Stadsarkitektkontoret

UNDERRÄTTELSE 2
ENKELT PLANFÖRFARANDE

**Detaljplan för fastigheten Älvnäs 1:73 på Ekerö
i Ekerö kommun, Stockholms län**

SÄRSKILT UTLÅTANDE

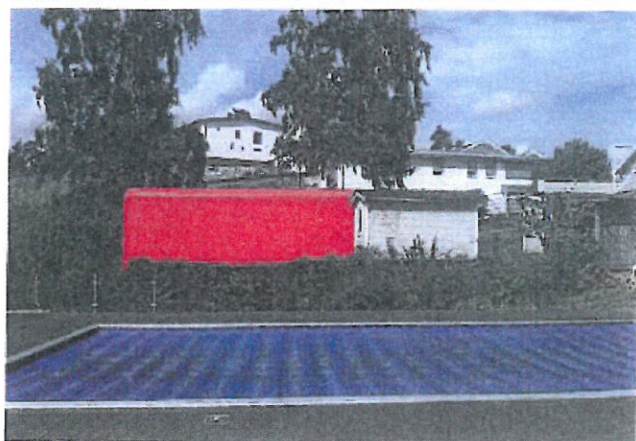
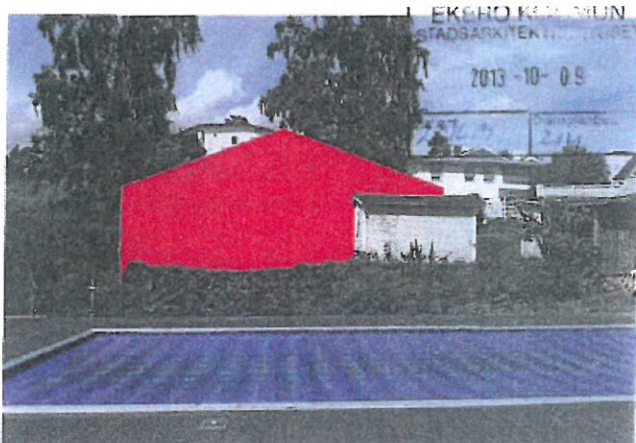
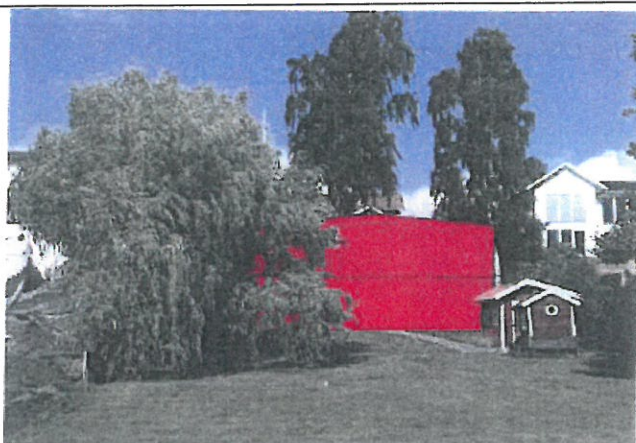
Motstridiga uppgifter har lämnats av kommunen. Vid politikernas platsbesök var det tydligt att en eventuell ny bebyggelse skulle lokaliseras och utformas på ett visst sätt, vilket inte alls överensstämmer med planförslaget. För att visa skillnaden hänvisas till fotografier med montage.

Byggnaden har sänkts jämfört med tidigare förslag i enlighet med den diskussion som förekom vid platsbesöket.

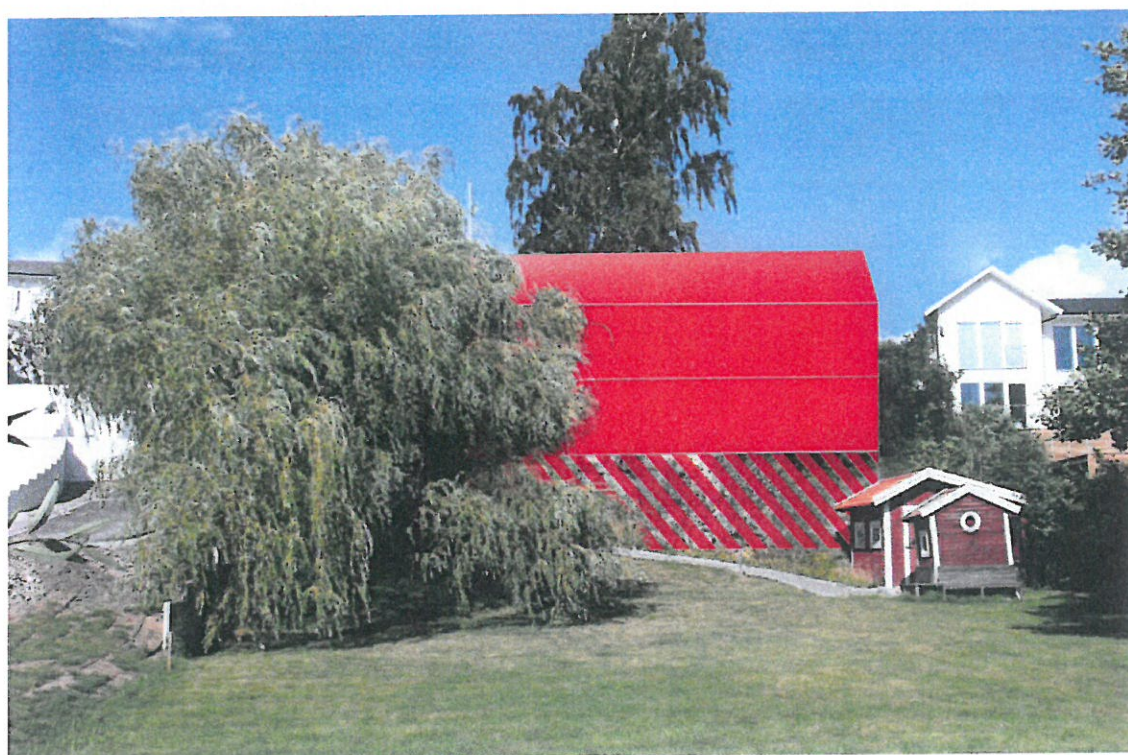
De bifogade bilderna är framtagna med de höjdangivelser jag fick av Monika den 20 juni och som fullständigt avviker från vad du och övriga politiker såg som rimligt vid ert besök på plats hemma hos mig den 10 april. Att ställa sig positiv till en låg byggnad och argumentera för den möjligheten som du gjorde där och då avviker helt och hållet från den klossliknande byggnad du och nämnden nu ger ert fulla stöd. Den byggnad ni förespråkade hade en total höjd ca en meter högre än den friggebod som syns på bilden.

Idag har ni ställt er bakom en byggnad mer än 3 meter högre än det ni själva ansåg som

Jag har ritat huskroppen med måttangivelserna från Monika, dvs FG 8,0 meter för enterplanet. Mitt pooldäck är uppmätt till 5,22 vilket ni samtliga såg som en riktlinje för det tilltänkta nya husets entreplan. Ni framförde även vid ert besök på platsen att det var viktigt att skapa en låg byggnad som skulle kunna smälta in miljön. Ta även i beaktning att mitt eget hus, som ligger längre från strandremsan och i linje med andra befintliga hus, har FG 7,90. Att nu ställa sig positiv till en stor huskropp av jätteformat i enlighet med det nya förslaget på utformning av byggnaden på fastigheten Älvnäs 1:73 kan inte på något vis anses överensstämma med era egna tidigare antaganden. För mig är er ändrade uppfattning helt oförståelig.

Royne Carlsson fick ta del av beslutsunderlaget vid möte på Stadsarkitektkontoret på eget initiativ. Efter detta möte och efter diskussion med byggnadsnämndens ordförande har förslagen nockhöjd sänkts ytterligare jämfört med förslaget som redovisades som underlag för beslut om underrättelse till byggnadsnämnden 2013-06-19.
